Oggetto: **S951** - Procedimento di Verifica di assoggettabilità a VIA per la "Realizzazione parcheggio e livellamento terreno Parco Nafta 1, con recupero rifiuti ai sensi art.214-216 del D.lgs 152/06 e s.m.i., presso il polo della logistica e dei servizi industriali Vernazza di Vado Ligure (SV)".

Proponente: Impresa Bellissimo Giuseppe (SV)

Osservazioni del pubblico, comunicazione agli enti interessati della pubblicazione della documentazione e attivazione di collaborazioni per l'istruttoria tecnica - art 19 c.3 e c.4 D. Lgs. 152/2006. ***Riscontro.***

Figura A: rappresentazione cartografica dell'area di intervento rispetto ai corpi idrici individuati nel PTA

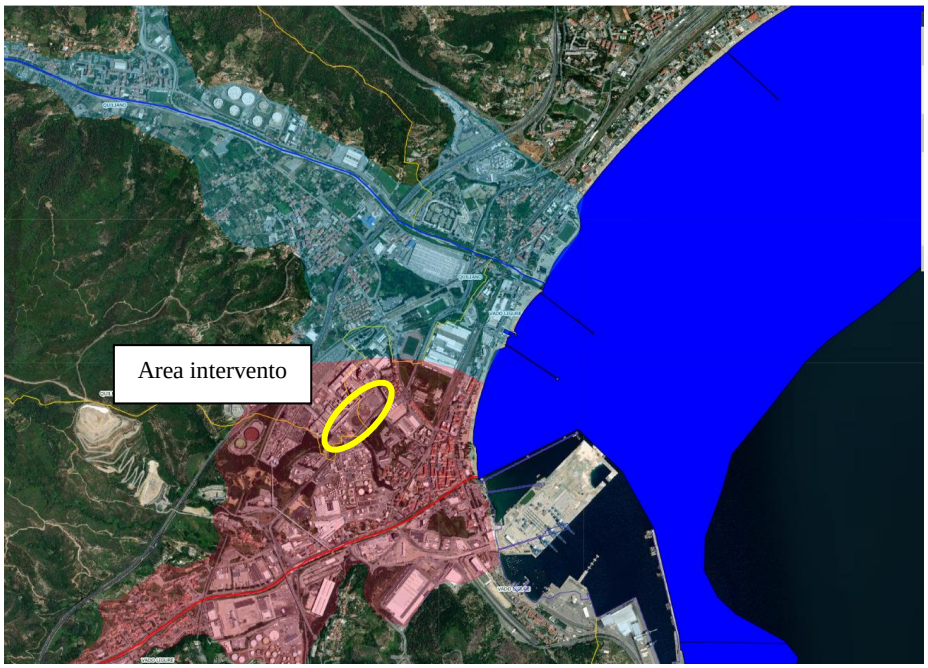
Infine si evidenzia che rispetto al Piano regionale di Tutela delle Acque – PTA (aggiornamento di cui alla DCR n. 11/2016) l'area oggetto di intervento è localizzata sul corpo idrico sotterraneo di tipo poroso denominato IT07GWAVSV02_B – Segno, classificato in stato chimico non buono e stato quantitativo scadente, secondo la classificazione approvata con DGR n. 1161/2021(Figura A)., L'intervento di che trattasi è localizzato, come già evidenziato nella nostra precedente nota prot. n. 2023/310449 del 27/03/2023, all'interno di un'area industriale esistente.
